GEOMATICA-EIA-CAT I-0320-2021

Proyecto: **“LOCALES COMERCIALES Y RESIDENCIAL”**

INFORME TÉCNICO DE EVALUACIÓN DE ESTUDIO DE IMPACTO AMBIENTAL

FECHA:	10 DE AGOSTO DE 2021
NOMBRE DEL PROYECTO:	LOCALES COMERCIALES Y RESIDENCIAL
PROMOTOR:	XIULI LU LUO DE ZOU
CONSULTORES:	ROSA LUQUE Y HERIBERTO DE GRACIA
UBICACIÓN:	CORREGIMIENTO DE ERNESTO CORDOBA CAMPOS, DISTRITO DE PANAMÁ, PROVINCIA DE PANAMÁ.

CORREGIMIENTO DE ERNESTO CORDOBA CAMPOS, DISTRITO DE PANAMÁ, PROVINCIA DE PANAMÁ - PROYECTO LOCALES COMERCIALES Y RESIDENCIAL

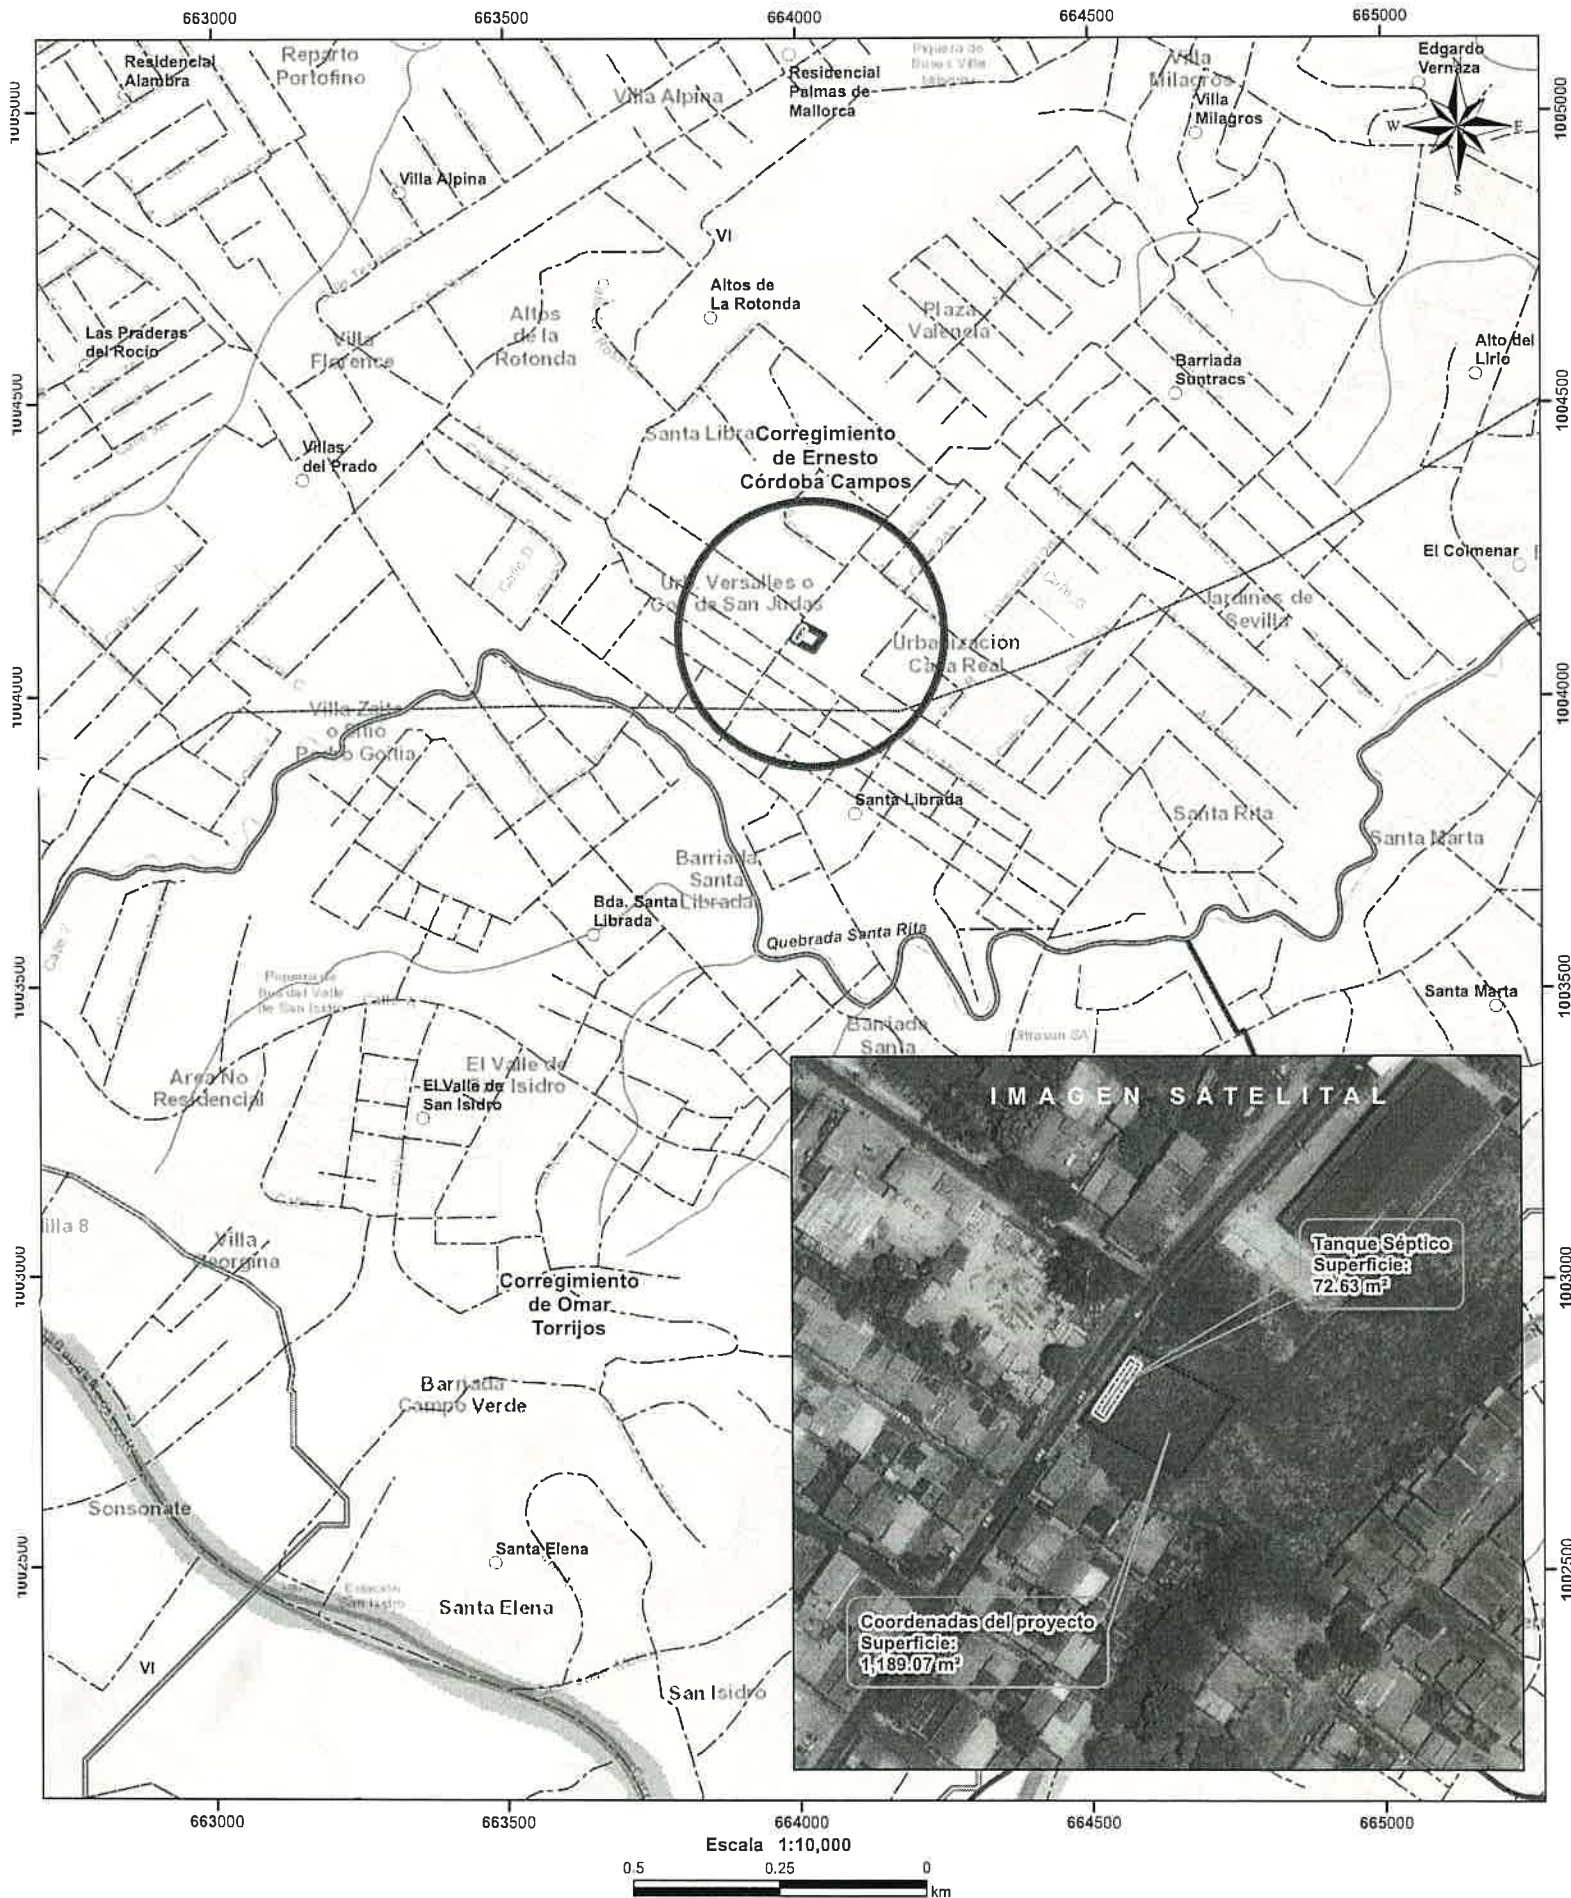
Con los datos proporcionados se generó dos polígonos denominados “coordenadas del proyecto” (**1,189.07 m²**) y el otro denominado “Tanque Séptico” (**72.63 m²**), este último queda dentro de los límites de las coordenadas del proyecto general. Los mismos se ubican fuera de los límites del Sistema Nacional de Áreas Protegidas.

De acuerdo a la Cobertura y Uso de la tierra 2012, los datos se ubican al 100% dentro de la categoría de “área poblada”; y según la Capacidad Agrológica se ubica en el tipo VI (No arable, con limitaciones severas, aptas para pastos, bosques, tierras de reservas).
